## UDTALELSE VEDRØRENDE ANSØGNING OM TILLADELSE EFTER § 19 I MILJØBESKYTTELSESLOVEN TIL ANLÆG AF CYKELSTI MED BÆRELAG AF HENHOLDSVIS SLAGGER OG NEDKNUST ASFALT.

SAGSNR. 20/19479  
SAGSBEHANDLER:  
MADS BOIE PEDERSEN  
DIR +45 54732008  
MOB +45 25181885  
MABOPE@GULDBORG-  
SUND.DK

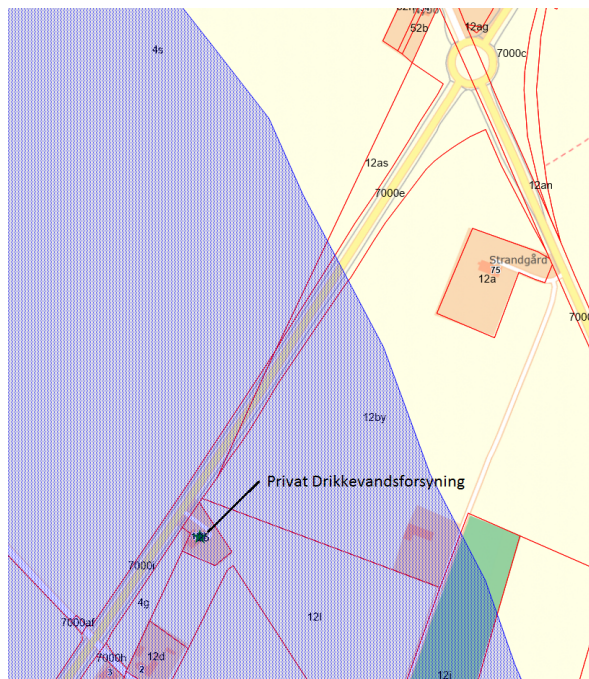
Det fremgår desuden i kommunens systemer, at nærmeste vandindvindingsboring er en privat vandforsyning af typen V95 på adressen Storstrømsvej 122, 4840 Nørre Alslev – matrikel nr. 25, Egelev By, Nr. Vedby (se Billede nedenfor). Denne befinder sig inden for 35 m af slaggernes planlagte placering (modsat de 165 m, som fremgår i Jupiterdatabasen).
